OBJET : REMPLACEMENT DE LA VITESSE 78 tr/mn PAR 16 $\frac{2}{3}$ tr/mn.

IS 983 (suite)

IS 991 (suite)

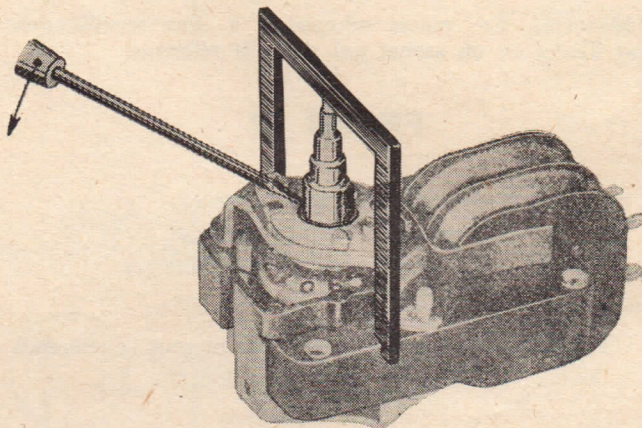
4^e opération. Réglage de la hauteur de la poulie.

Présenter le calibre comme l'indique le croquis ci-contre.

Introduire l'extrémité d'un tournevis sous l'embase de la poulie et, prenant appui sur le palier, soulever la poulie jusqu'à ce que son extrémité supérieure vienne buter contre la partie intérieure du gabarit (le rotor se trouvant dans sa position de repos). Prendre bien soin de ne pas tordre l'étage supérieur de la poulie.

3^o Transformateur de H.P. : PW 257 64 remplacé par A9 999 18/04.

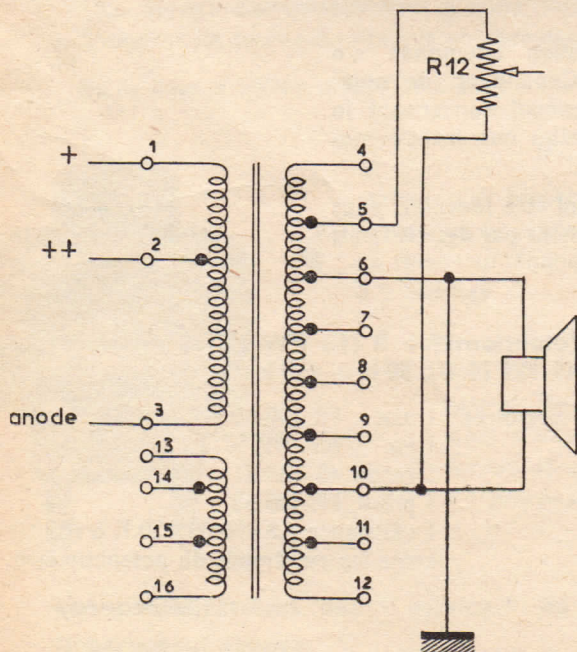
Voici le branchement du nouveau transformateur.
